**Adaptation entrée en vigueur
le 12 juillet 2018**

Le présent document explicite l'adaptation mise en œuvre sur le S3REnR Limousin.

L'adaptation proposée concerne donc les postes sources de Magnazeix et Peyrilhac dans le département de la Haute-Vienne.

Carte des gisements à raccorder dans le cadre de l'adaptation

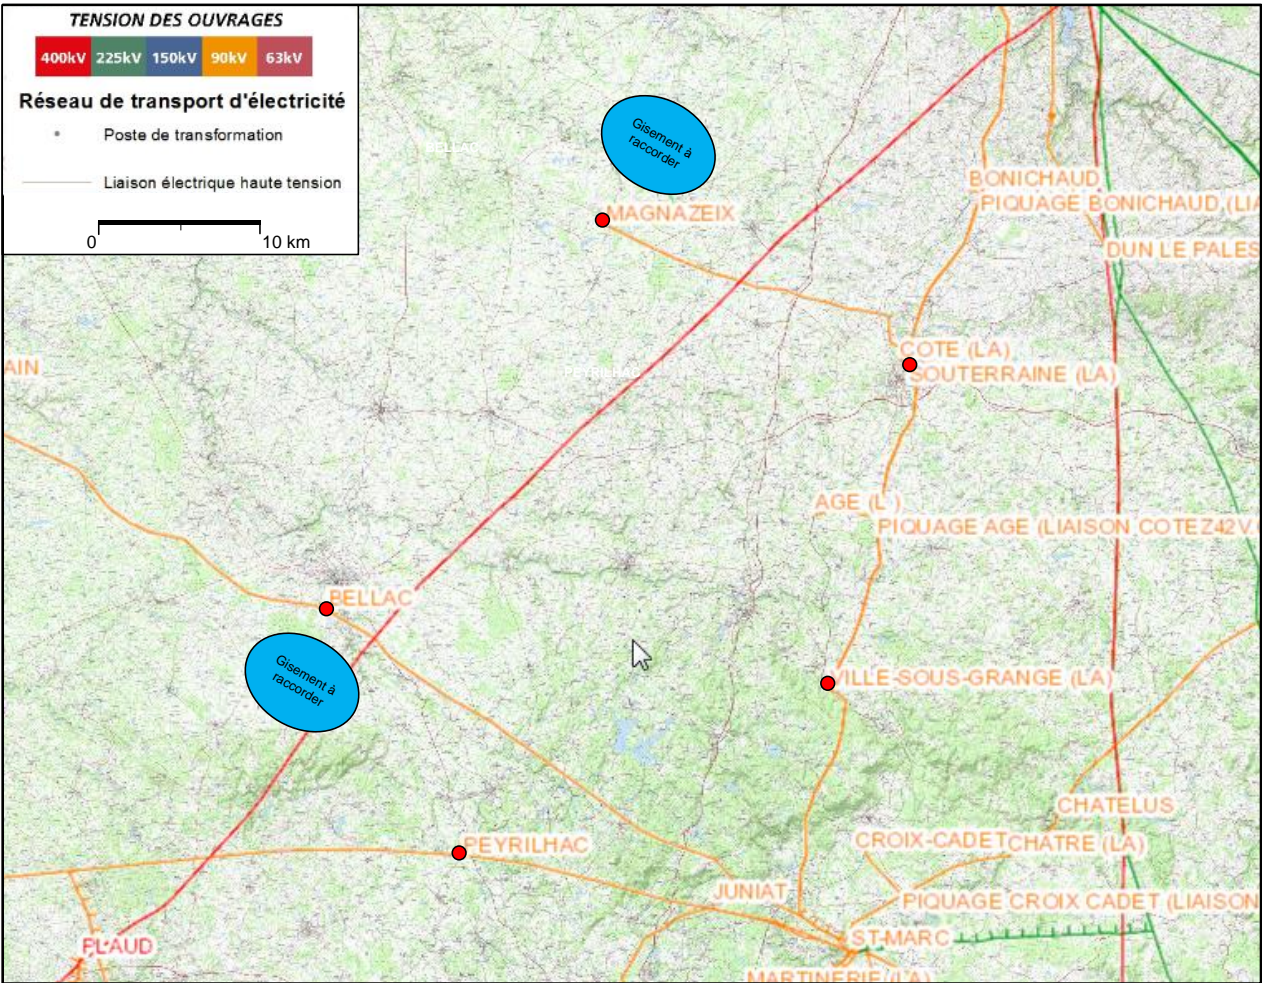
Afin de permettre le raccordement de ces 3 projets, l'adaptation consiste donc à augmenter la capacité technique de transformation HTB/HTA des postes de Magnazeix et de Peyrilhac. La carte ci-après permet de localiser le gisement déclenchant l'adaptation par rapport aux ouvrages concernés.
